**DODATEK č. 1**  
ke smlouvě o dílo  
**„Barrandovský most - celková rekonstrukce, I. etapa sanace spodní  
stavby Praha 4 a 5, č. akce 999174/1“**

číslo smlouvy objednatele: 3/20/5800/013/1

# Změnový list pro změny dle §222 odst. 6 ZZVZ

| Název stavebního objektu/provozního souboru (SO/PS): | Barrandovský most V031.1 a V031.2                                                                     | 201 / 1                          |            |

Změna závěšeného lešení

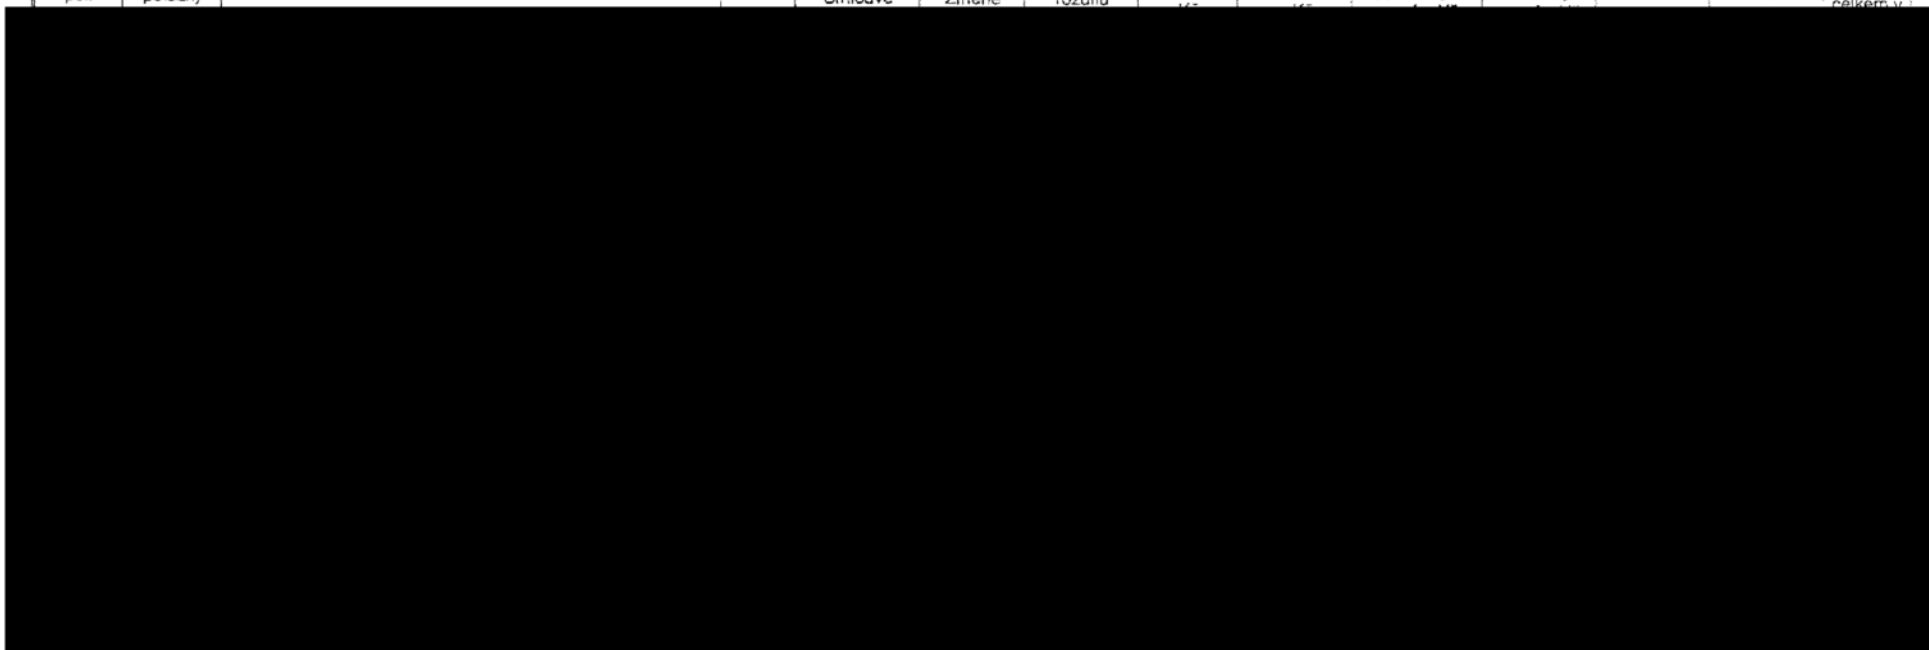
| <p><b>Původní řešení dle smluvní (tendrové) dokumentace:</b></p> <p>Projekt DVZ uvažuje s použitím běžného dílcového lešení, postaveného na pevném povrchu bez jakéhokoli dalšího rozlišení jeho umístění u jednotlivých pilířů. Předpokládala se tedy i jeho instalace na plovoucí pontony u pilířů č. 4 a 5 situovaných ve vodním toku Vltavy.</p> <p><b>Zdůvodnění změny:</b></p> <p>Povodňový plán předepisuje povinnost neprodleného přerušení prací na vodě a uvolnění koryta řeky při průtoku vody odpovídajícímu třetímu stupni povodňové aktivity (stav ohrožen). Velá voda musí mít zajištěn volný průchod bez jakýchkoli překážek - vyžaduje tedy úplné vyklizení staveniště.</p> <p>Schválený povodňový plán k realizaci stavby (ze dne 3.11.2020, č.j. P4/569182/20/OKAT/PAN) se liší od návrhu povodňového plánu v dokumentaci DVZ zpřísněním hodnoty průtoku na odečtu Velká Chuchle z hodnoty 1000 m3/s na 600 m3/s, čímž ve svém důsledku znamená větší pravděpodobnost povinnosti uvolnění staveniště (tj. urychlené demontáže lešení z pontonů a odvoz pontonů). Splnění tohoto požadavku není možno zajistit jinak, než zavěšením lešení ke spodní desce mostu tak, aby nespočívalo pontonech a aby lešení bylo zcela nezávislé na případné manipulaci s pontony. Spodní hrana zavěšeného lešení je ve výšce 3,5 m nad hladinou vody při standardním průtoku, tím je zajištěno, že v době zvýšeného průtoku nebude vyžadovat jeho demontáž a postačí pouze odvoz pontonů.</p> <p><b>Technický popis nového řešení:</b></p> <p>Použití závěšeného dílcového lešení na pilířích č. 4 a 5 ve výměře cca 2400 m2 náhradou za použití lešení postaveného na pevném podkladu.</p> |
